**OGGETTO:** Valutazione di Impatto Ambientale “Centrale di San Filippo del Mela - Progetto definitivo per l'installazione di un nuovo ciclo combinato a gas” (Codice procedura 5066) e relativo riesame dell’A.I.A. (Codice procedura 96/10567) – Osservazioni sulle integrazioni

**OSSERVAZIONI SUL PIANO DI DISMISSIONE CTE  
ESISTENTE A OCD**

[Fonte: American Chemical Society]

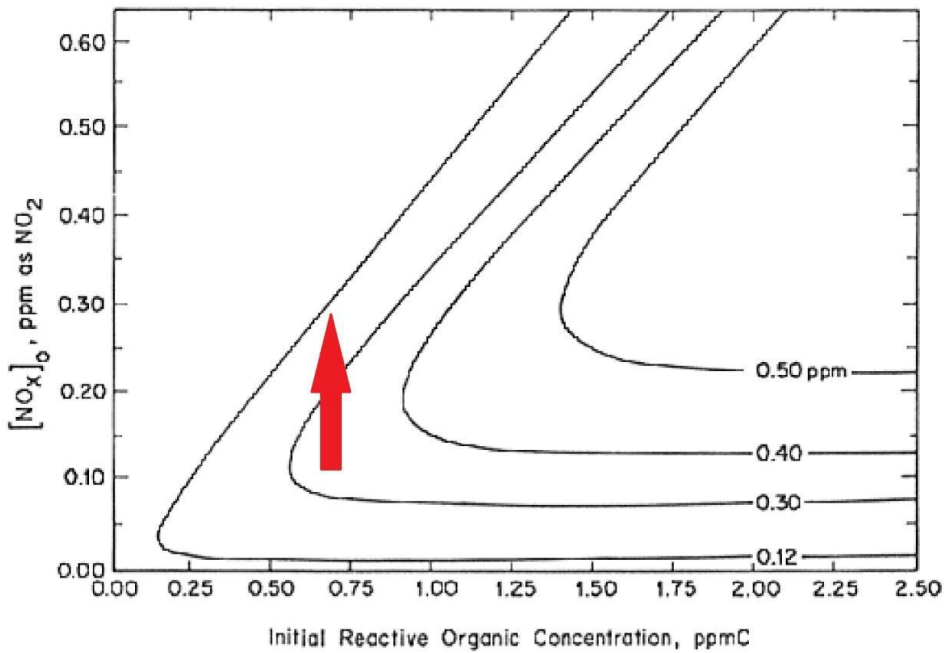
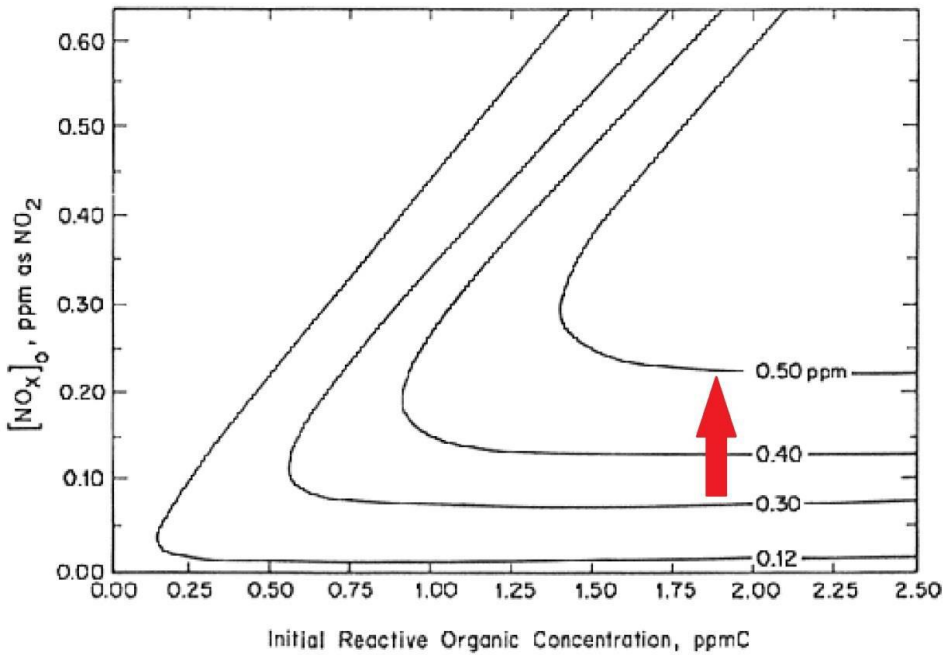
Nelle nostre precedenti osservazioni abbiamo riportato graficamente un esempio di isoplete, cioè di linee di uguale concentrazione di ozono, in funzione di diverse concentrazioni di ossidi di azoto (riportate nell'asse delle ordinate) e di diverse concentrazioni di composti organici volatili (riportate nell'asse delle ascisse), ottenute da numerose simulazioni modellistiche dei livelli massimi di ozono raggiunti per irraggiamento di una miscela di ossidi di azoto e composti organici volatili:

Come si può notare, un incremento degli  $\text{NO}_x$  produce effetti diversi sui livelli di ozono, a seconda della presenza di bassi o elevati livelli di COV. Infatti, in presenza di bassi livelli di COV (parte sinistra del grafico), un incremento degli  $\text{NO}_x$  determina una moderata riduzione delle concentrazioni di ozono:

Viceversa, in presenza di elevati livelli di COV (parte destra del grafico), un incremento degli NOx determina un forte incremento delle concentrazioni di ozono:

La valle del Mela è caratterizzata da elevati livelli di composti organici volatili, ed in particolare di NMHC (idrocarburi non metanici), che, come evidenziato a seguito di diverse campagne di monitoraggio con laboratorio mobile condotte da Arpa Sicilia, sono in gran parte riconducibili ad emissioni diffuse della vicina raffineria. Negli ultimi anni è stato attivato il monitoraggio degli NMHC nelle stazioni di monitoraggio ARPA presenti nella valle del Mela. Per due anni di seguito nella stazione ARPA di C.da Gabbia (nel comune di Pace del Mela) sono state registrate le più elevate concentrazioni medie annue di NMHC di tutta la Sicilia (218  $\mu\text{g}/\text{mc}$  nel 2017 e 236  $\mu\text{g}/\text{mc}$  nel 2018).

In tale contesto, un incremento delle emissioni di ossidi di azoto determinerebbe quasi certamente un incremento degli attuali livelli di ozono troposferico.
